Nasjonalparkstyret  
for Forollhogna

## Møteinnkalling

Arkivsaksnr: 2021/5657

### **Budalen landskapsvernområde - søknad om endring av byggetegninger på tilsynsbu med uthus, samt oppføring av utedo og mindre terrenntilpassninger**

Planskisse som viser plassering av tilsynsbua, uthuset og utedoen, samt trasé for grøft.

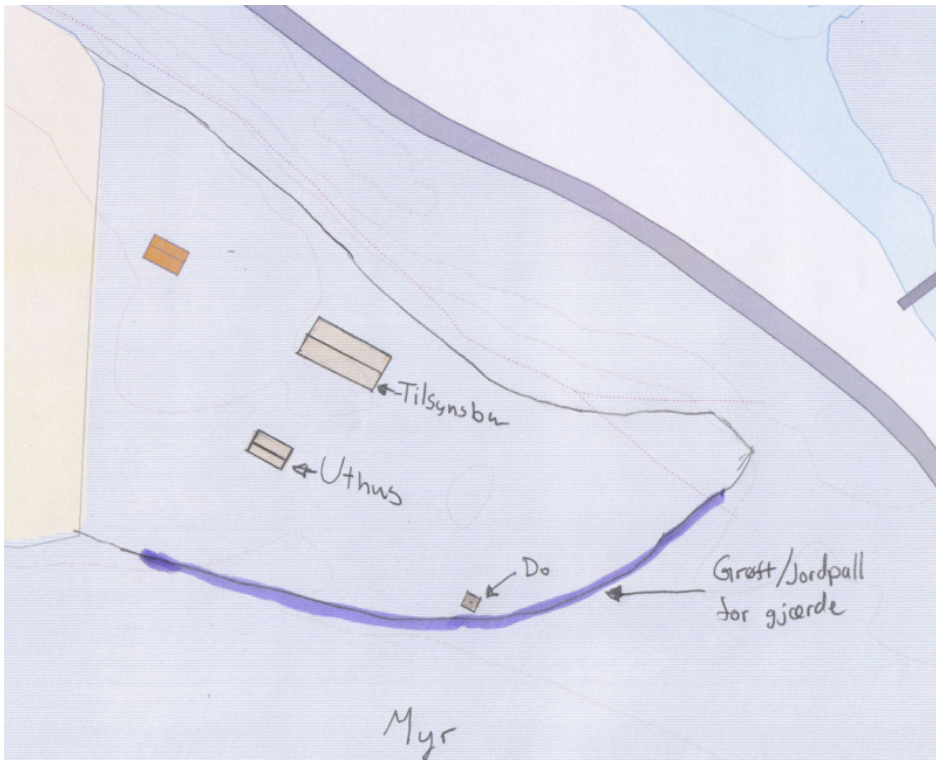
3. Ønsker en grunn grøft med en jordpall på siden for å sette gjerdet oppå. Dette er mot myr på vest side av arealet (se kart). Ser ut som det muligens har hvert en liten grøft der fra før.

Her er det bare utedoen som er nytt bygg for området. Det søkes samtidig om å kunne få tatt opp en grunn grøft i kanten av området mot myra, og det vises til at det muligens har vært en grøft der fra før.

5. Det tillates at det gjenopptas en grunn grøft i kanten mot myra for lett drenering av vollen, og at det settes et gjerde på «jordpallen», jf. planskisse.

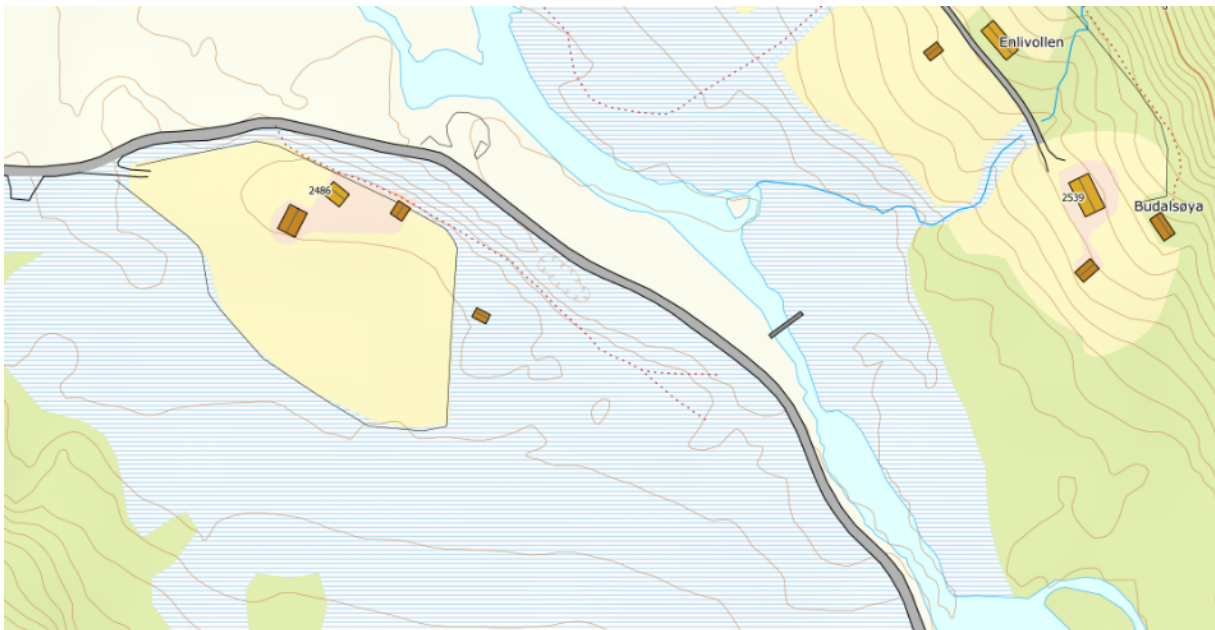
Nasjonalparkforvalter har tatt ut et par kartutsnitt for området som viser terrenget.

Her kommer det frem at det omsøkte området er vist som myr, men med liten forhøyning i terrenget hvor bygningene er planlagt plassert.

Av flyfoto kan det sees som om det er en grøft i kanten mot myra, og at området ellers er tilvokst av eier og buskvegetasjon – noe som kan tyde på noe fastmark.

Av flyfoto kan det se ut som om det har vært en gøft i ytterkanten av «tomta» her. Området som er utpekt som byggeområde tilvokst med eier og buskevegetasjon, noe som kan tyde på at området ikke lengre har myrpreg menmer en del av et kulturlandskap i litt gjengroing. Rydding av eier og buskvegetasjon sammen med bebyggelsen på vollen her vurderes å styrke og utvikle seterlandskapet i Synnerdalen.

Tilsynsbu  
Geir Forodden

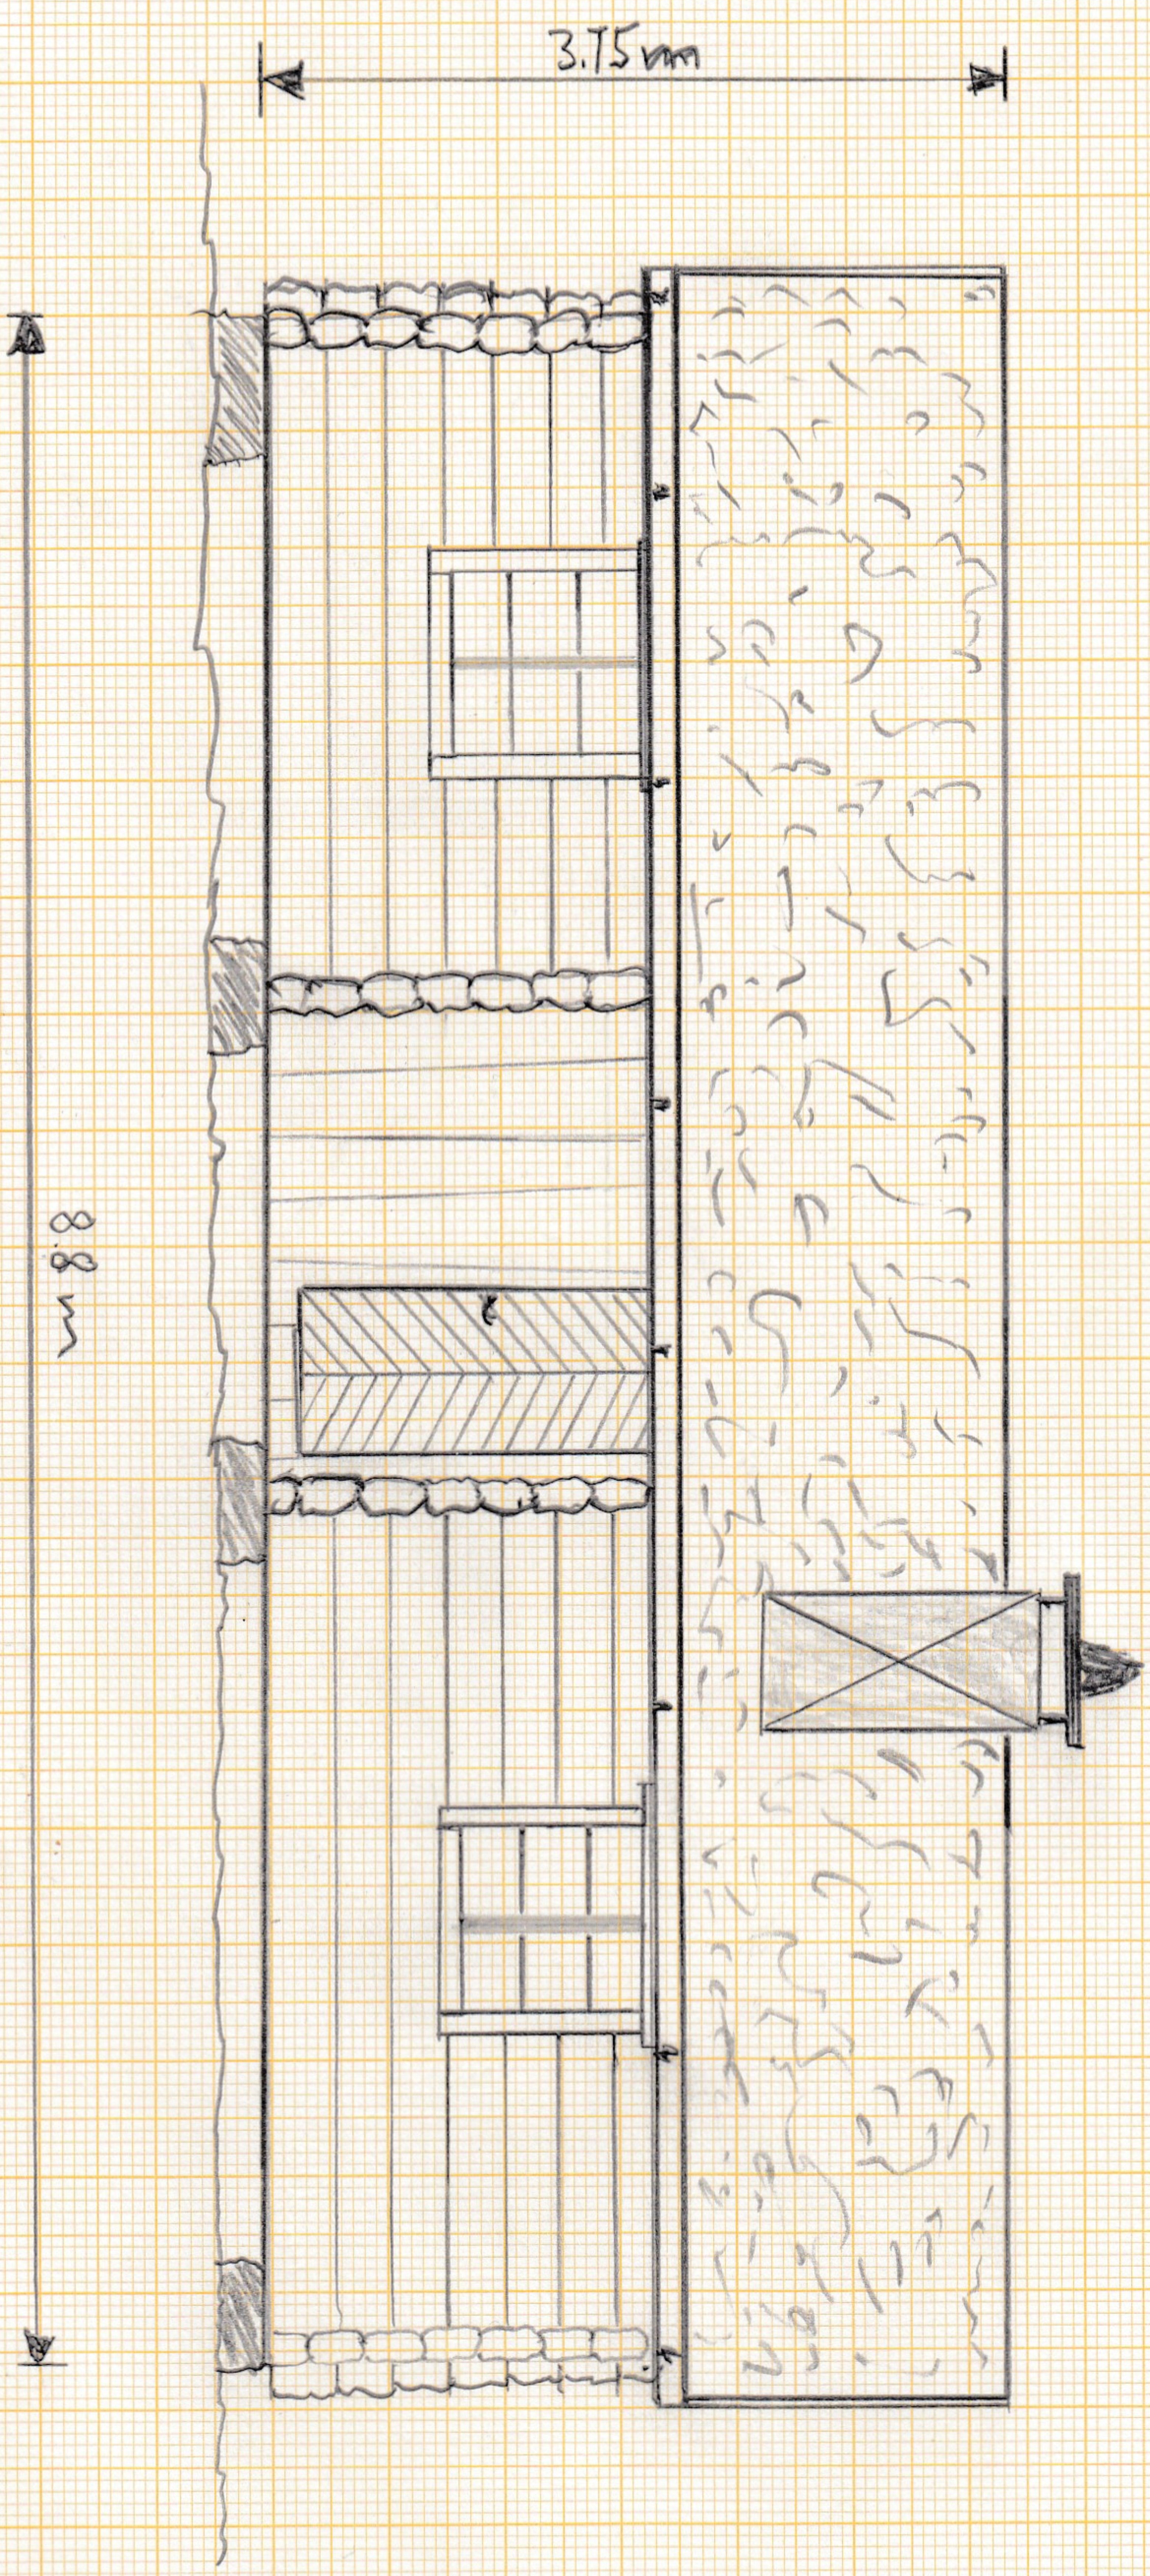
1. Tilsynbu ønskes oppsatt av laftet tømmer kasse i hver ende, med skjæle i midten med bindingsverk. I stedet for for bindingverk i hele bygget. Fundamentering ønskes en usynelig ringmur under bakkenivå, med nåvsteiner (holdstein) opp på ringmur. Mot plate på mark som først tenkt. Samme mål som sist 39,6 m<sup>2</sup>. 4,5 meter x 8,8 meter. Dette er mere i tråd med byggeveilederen for Forellhogna nasjonalpark.

1. Tilsynsbua kan oppføres med målene 4,5 m x 8,5 m (39,6 m<sup>2</sup>) med mønehøgde 3,15 m, og med tømmerkasse i hver ende med et skjæl av bindingsverk i midte. I tråd med byggetegninger nr. 1-4 dater 30.01.2022.
2. Uthuset kan oppføres med målene 4,8 m x 2,8 m (13,44m<sup>2</sup>), mønehøgde 2,6 m og i tråde med byggetegninger nr. 1-4 datert 30.01.2022.

Uthus Geir Forodden

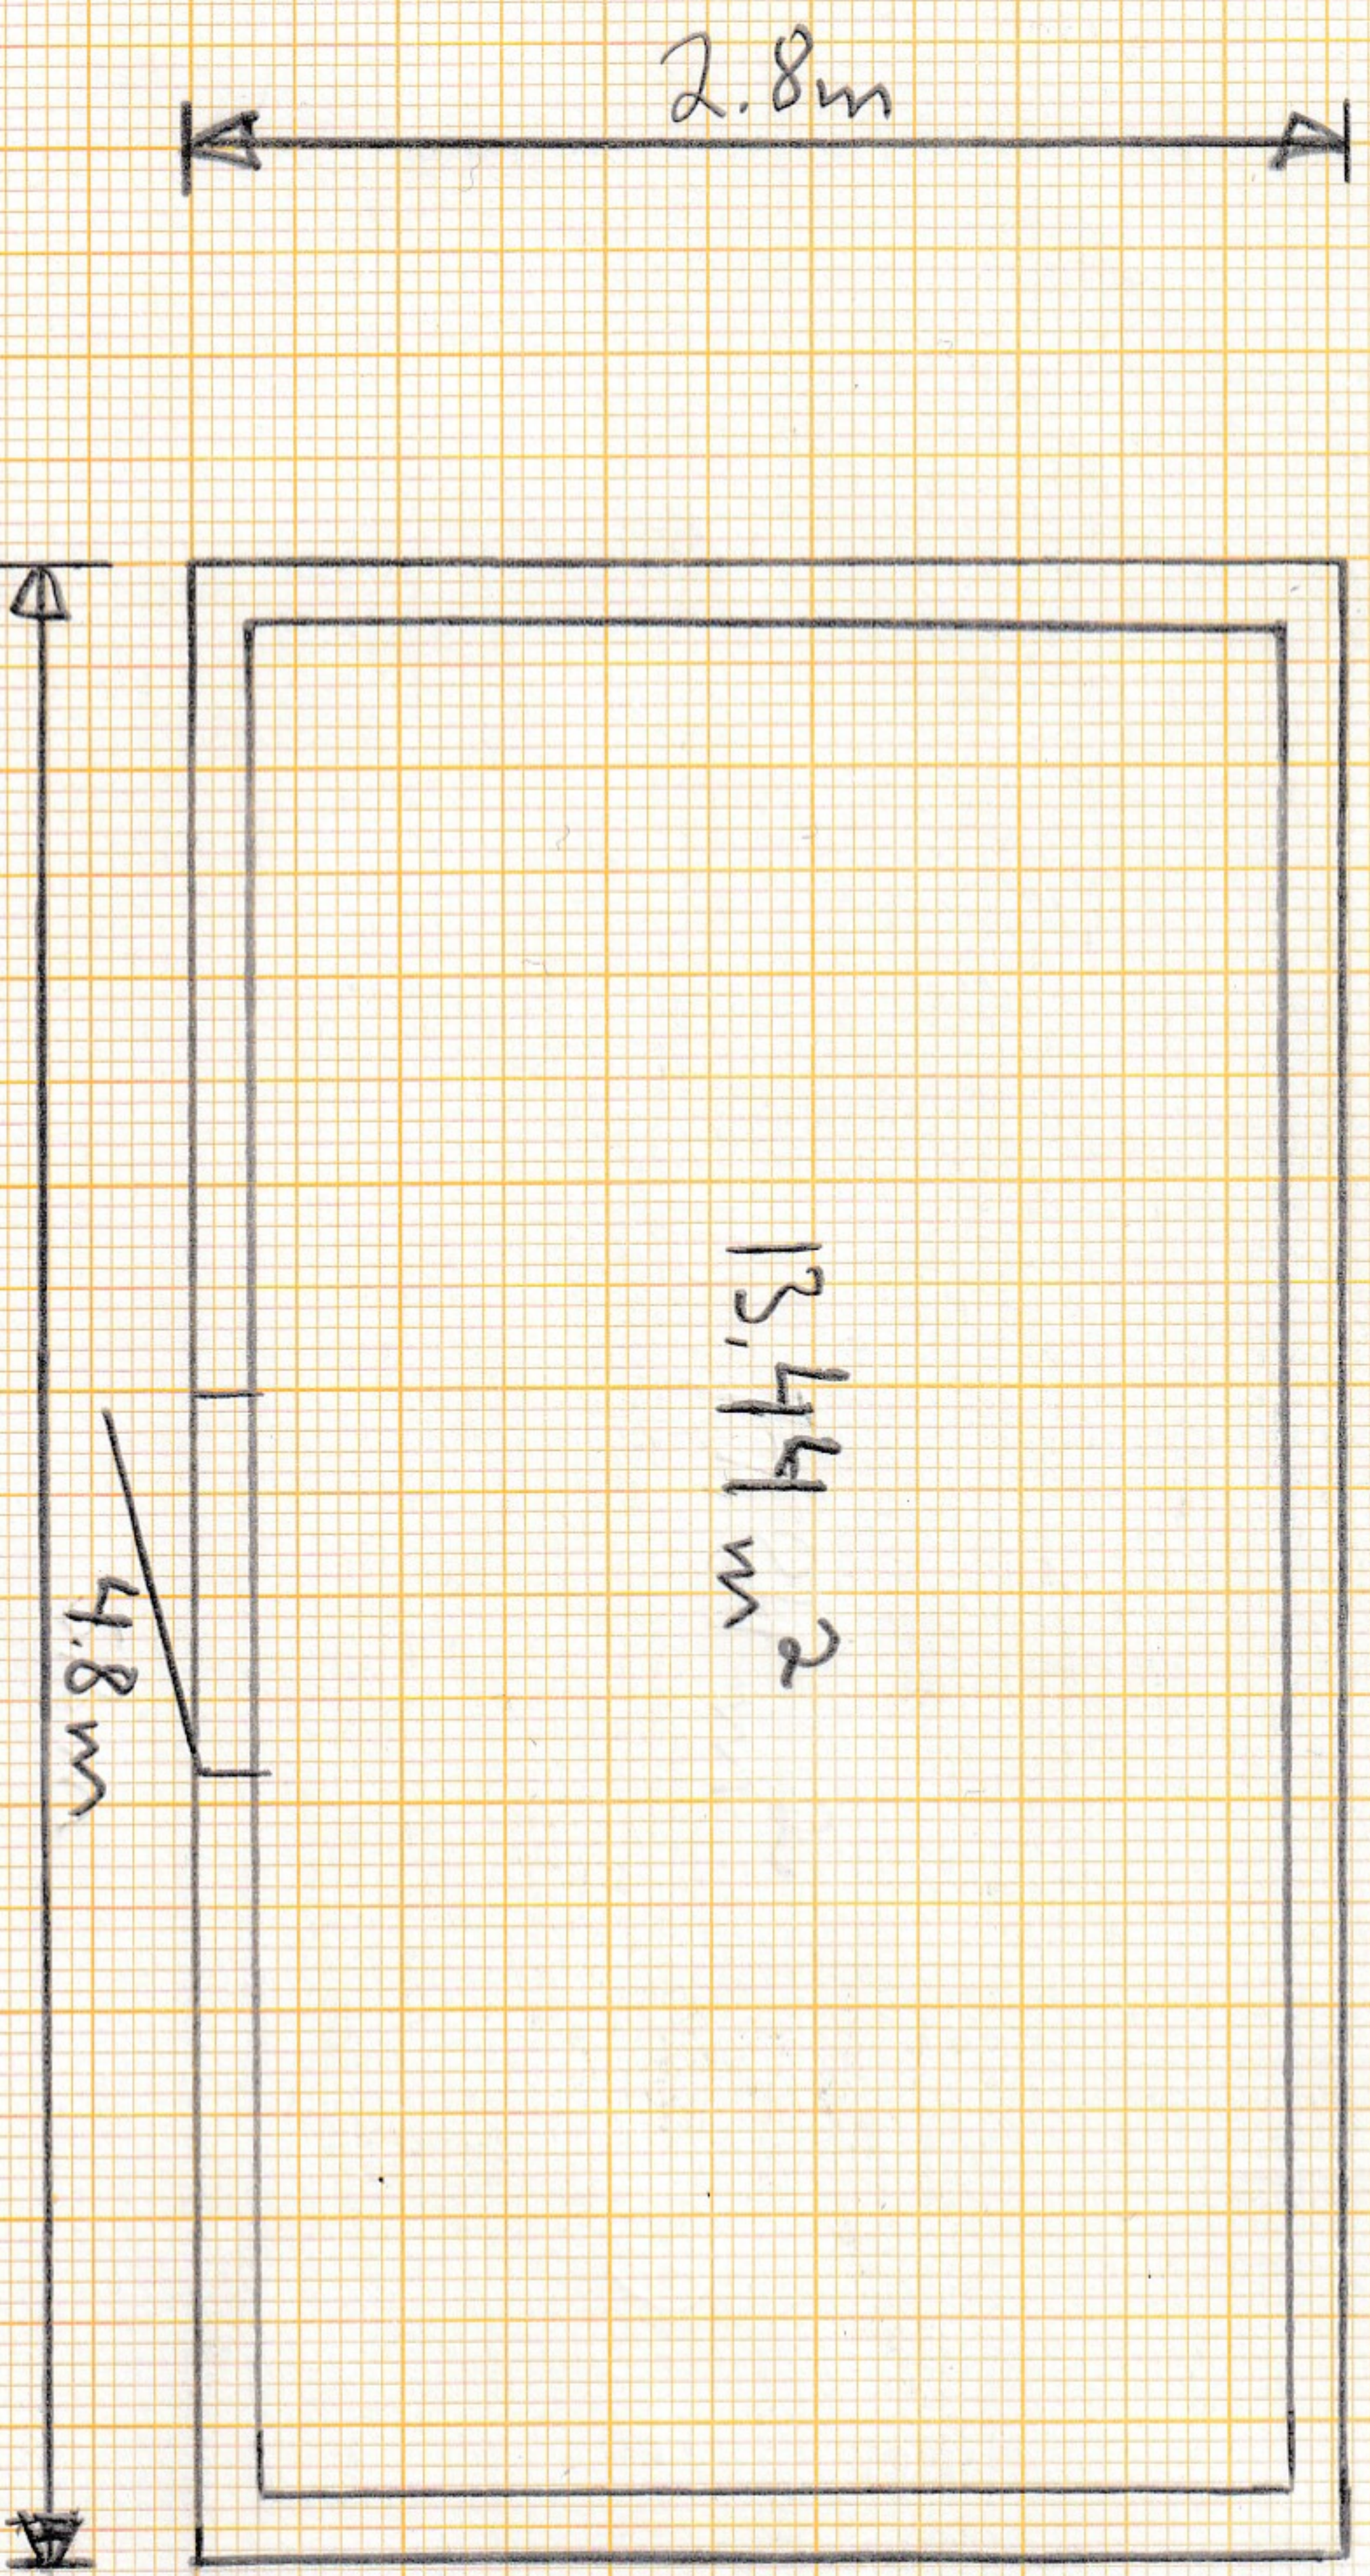
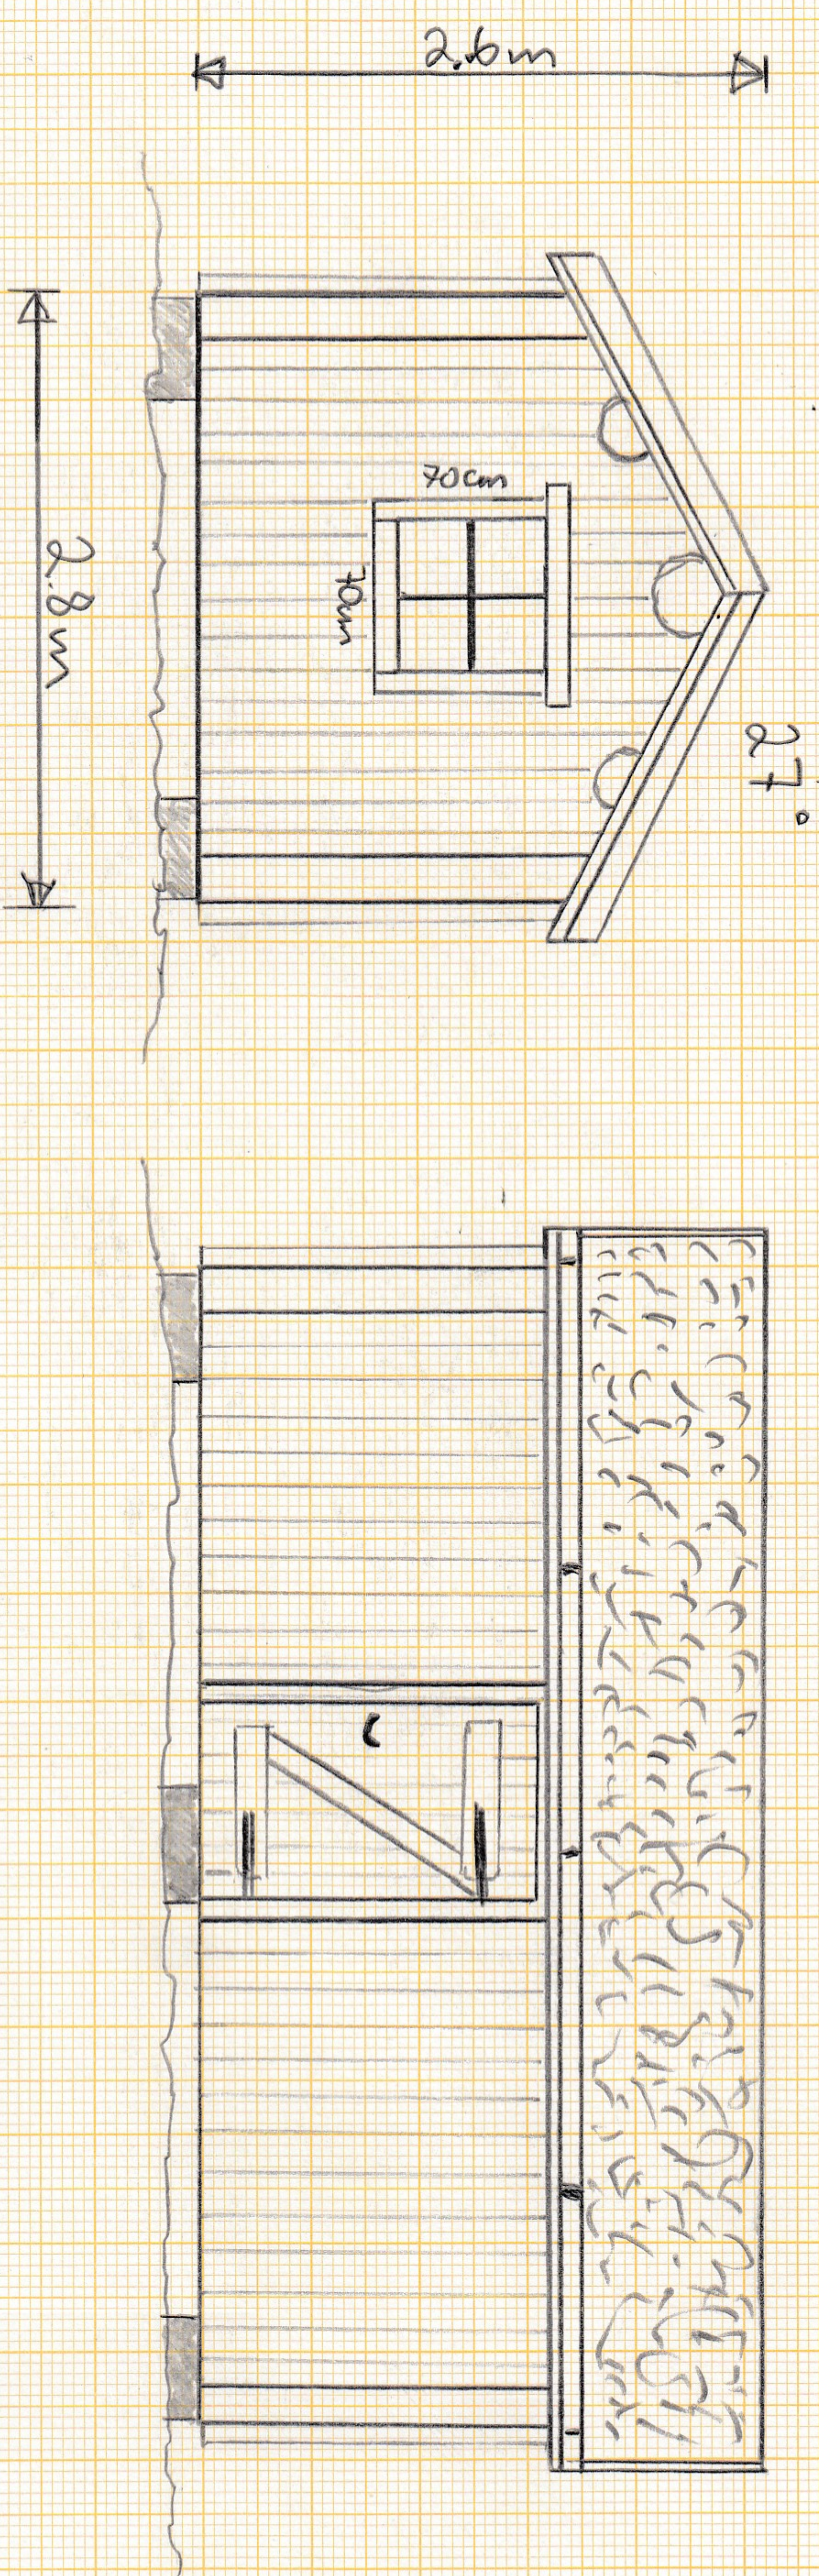
2. Uthus ønskes mindre med fordel for ett separat do, uthus blir 13,44m<sup>2</sup> og do blir 1,56m<sup>2</sup>. Tidligere uthus var 14,83m<sup>2</sup>. Do ønskes å trekkes litt bort fra bu og uthus på grunn av hyggelige grunner. Dette å er i tråd med byggeveilederen med flere mindre hus i stede for store hus.
